2024_CBS_09610 OMV_2024030450 R - dossier in beroep - omgevingsaanvraag voor het verkavelen van gronden in 28 loten bestemd voor eengezinswoningen, 2 loten bestemd voor 3 meergezinswoningen, 2 loten bestemd voor collectieve fietsenstallingen, het rooien van bomen en de aanleg van nieuwe wegenis en groenaanleg - met openbaar onderzoek - Antwerpsesteenweg en Hollenaarstraat, 9040 Gent - voorwaardelijk gunstig advies

Het college van burgemeester en schepenen geeft voorwaardelijk gunstig advies

- Onderwerp: het verkavelen van gronden in 28 loten bestemd voor eengezinswoningen, 2 loten bestemd voor 3 meergezinswoningen, 2 loten bestemd voor collectieve fietsenstallingen, het rooien van bomen en de aanleg van nieuwe wegenis en groenaanleg
- Adres: Antwerpsesteenweg 793 en Hollenaarstraat , 9040 Gent
- Kadastrale gegevens: afdeling 18 sectie B nrs. 17V, 17S, 17T, 19F, 19G, 20C, 21T, 21X, 22X2, 22W2, 23W2, 24C en 25_

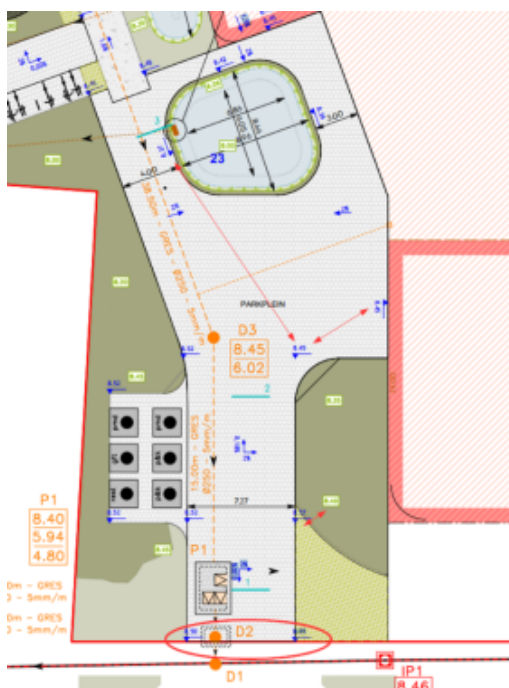
alle geval lijkt het aangewezen om ook in kom nr 1 een overstortkolk te plaatsen die loopt naar kom nr 26 om zo de druklijn en het risico op water op de paden te verlagen.

- Alle openbare verhardingen dienen een dwarshelling van min. 2% en max. 4% te hebben en een langshelling van 2 mm/m. Voor halfverharding dient de dwarshelling 1% te bedragen.

- Voor beide zones waar aangesloten wordt op het bestaande openbaar domein dienen we te besluiten dat de peilen onvoldoende uitgewerkt blijven. Ook de peilen van de bestaande toestand zijn in deze zones onvoldoende uitgewerkt. Dit moet verder worden uitgewerkt in het technisch dossier.
- De sturingskast van het pompstation is niet ingetekend in de grondplannen. Deze heeft echter een aanzienlijke omvang en is ruimtelijk beeldbepalend. Om de impact te beperken dient deze kast naast de ondergrondse containers in lijn met de containers voorzien te worden.
- De verhardingen tussen en rond de afvalcontainers wordt uitgevoerd in betonstraatstenen ipv in uitgewassen beton. Rondom de zone die toegankelijk is voor gemotoriseerd verkeer

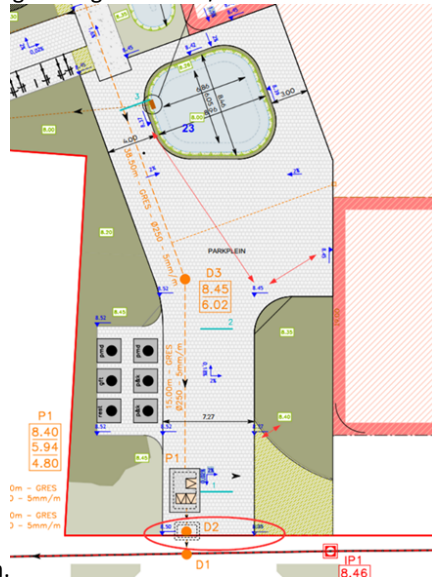
- Alle infiltratiebekkens liggen op hetzelfde niveau en storten over via 3 kolken in kom nr 22. Het feit dat er 3 overstortkolken voorzien worden doet vermoeden dat dit komt omdat één kolk het volume aan water niet aan zal kunnen. Als dit het geval is blijft de vraag natuurlijk als de verholen goten de beperkende factor niet zullen worden en als de “druklijn” niet boven de randen van de kommen uit zal stijgen. Dit al zeker voor de kommen met de kleinste nummers die door maximaal 20 verholen goten moet lopen lijkt dit niet onwaarschijnlijk. In alle geval lijkt het aangewezen om ook in kom nr 1 een overstortkolk te plaatsen die loopt naar kom nr 26 om zo de druklijn en het risico op

water op de paden te verlagen.

- Alle openbare verhardingen dienen een dwarselling van min. 2% en max. 4% te hebben en een langshelling van 2 mm/m. Voor halfverharding dient de dwarselling 1% te

bedragen.
